গণপ্রজাতন্ত্রী বাংলাদেশ সরকার  
শ্রম ও কর্মসংস্থান মন্ত্রণালয়  
কলকারখানা ও প্রতিষ্ঠান পরিদর্শন অধিদপ্তর

ক্যাপ পর্যবেক্ষণের তথ্য

কারখানার নাম	মামুন নীটওয়ার লি:
ঠিকানা	Ambagh road, Konabari, Nilnagar, Gazipur
কারখানার কোড	GZP214
কালার কোড

মূল্যায়নের ধরন: **বৈদ্যুতিক মূল্যায়ন** পর্যবেক্ষণের তারিখ: **০৭-০২-২০২৩**

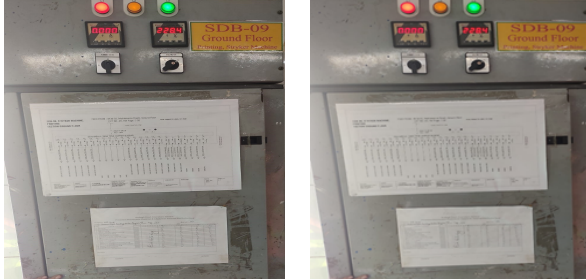
পরিদর্শন পর্যবেক্ষণ	Testing and inspection of insulation and earth resistance program are not established.
কাপ আইটেম ক্যাটাগরি

কার্যক্রম	Establish a periodical Insulation and earth Resistance Measurement Program and record the related testing data. Also ensure that insulation resistance of power cable and earth pit resistance are $\geq 5 \text{ M}\Omega$ and $\leq 1 \Omega$ respectively.
সুপারিশের তথ্যসূত্র	
কারখানার কার্যক্রম	
অগ্রাধিকার	৬ মাস
চূড়ান্ত সময়সীমা	-
সংশোধিত সময়সীমা	০৫-০১-২০২৩
অগ্রগতির অবস্থা	সংশোধিত
মন্তব্য	06-07-2020 (CVV-1): Testing and inspection of insulation and earth resistance program are not established. 21.01.2021 CVV 2: Periodical Insulation and earth test report is not available at site. 09-05-2021 (CVV-3): Testing and inspection of insulation and earth resistance program was established, available and updated. 07-02-2023: Completed.
